MSK Plast, s. r. o., Za traťou 1591, Lipany 082 71

VEC : Doplnujúce informácie k zámeru navrhovanej činnosti
„Výroba komponentov pracovných strojov“

Na základe Vašej žiadosti o doplnenie k zámeru navrhovanej činnosti „Výroba komponentov pracovných strojov“, predloženého navrhovateľom MSK Plast, s. r. o., Za traťou 1591, Lipany 082 71 Vám týmto predkladáme doplnujúce informácie na objasnenie podmienok a požiadaviek vyplývajúcich zo stanoviska Slovenského vodohospodárskeho podniku, š.p., zn.č. SVP 17880/2025/2 zo dňa 07.08.2025.

Mapa povodňového rizika

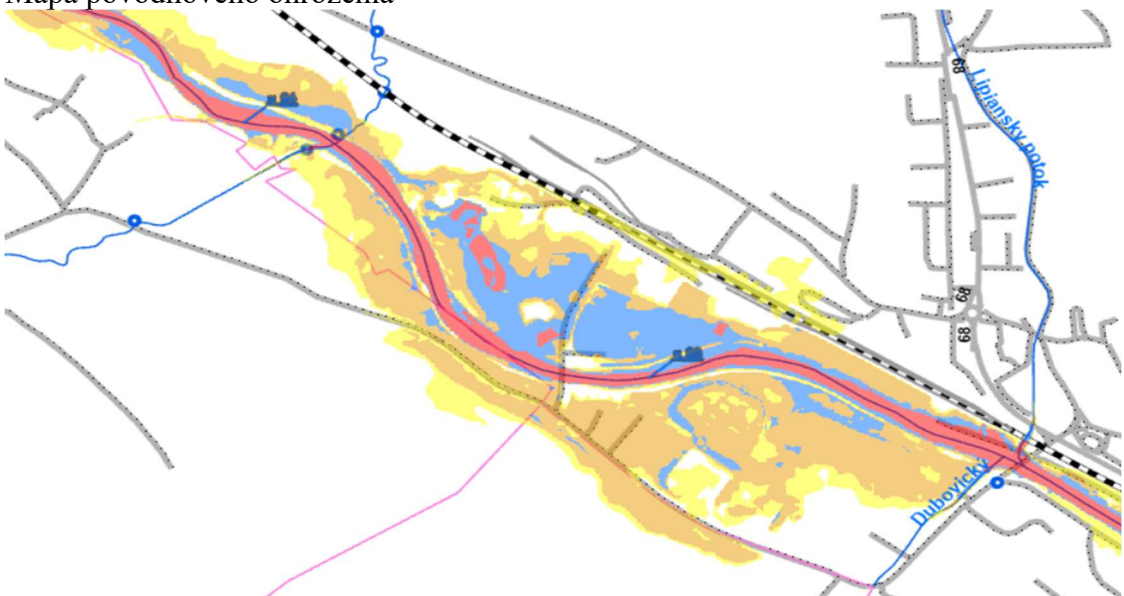
Na základe aktualizovaných máp povodňového ohrozenia sa riešená lokalita nachádza v záplavovom území Q₁₀₀ vodného toku Torysa. Hĺbka záplavy na parcele KN-C č. 752/44 môže miestami dosahovať úroveň do 3,0 m. Na ľavom brehu vodného toku Torysa je v dotknutom úseku vybudovaná ochranná hrádza, avšak pri prietoku Q₁₀₀ dochádza v hornej časti k jej obtekaniu a následne k zaplaveniu riešeného územia.

Na základe uvedených skutočností žiadame podmieniť využitie územia pre navrhovanú činnosť zabezpečením individuálnej protipovodňovej ochrany na prietok Q₁₀₀, ktorá bude odkonzultovaná našou organizáciou vzhľadom na možné ovplyvnenie prietokových pomerov a už vybudovaných protipovodňových opatrení na rieke Torysa v meste Lipany.

V rámci projektu „Hodnotenie a manažment povodňového rizika – aktualizácia 2021“ boli pre vodný tok Torysa aktualizované mapy povodňového ohrozenia a mapy povodňového rizika.

V Pláne manažmentu povodňového rizika v čiastkovom povodí Hornádu – aktualizácia 2021 je v bode 3.5. Údaje o rozsahu a trasách postupu povodní na str. 78 uvedené:

„Pri prietoku Q_{10} vodný tok Torysa v intraviláne obce Lipany vybrežuje pomiestne. Pri prietoku Q_{100} vybrežuje obojstranne a zaplavuje priemyselné areály. Pri prietoku Q_{1000} je záplava rozšírená aj na záhrady a rodinné domy.“

Navrhovateľ v ďalšom stupni povoľovacieho procesu navrhne ďalšie technické riešenie v rámci svojich možností na základe reálneho topografického zamerania odborne spôsobilými osobami s cieľom zabezpečenie individuálnej protipovodňovej ochrany Q₁₀₀ v rámci navrhovanej činnosti na svojich pozemkoch. Vzhľadom na štrkové podložie bude v celom objekte realizovaná monolitická drátkobetónová a nepriepustná podlaha.

Navrhovaná činnosť predstavuje presne vymedzený druh priemyselnej činnosti – nezahŕňa výstavbu protipovodňových hrádzi, ani iných protipovodňových stavieb. Protipovodňové opatrenia v celom v priemyselnom parku pri nedostatočnej hrádzi a výške záplavovej vody 3 m musia byť realizované komplexne a nie individuálne.
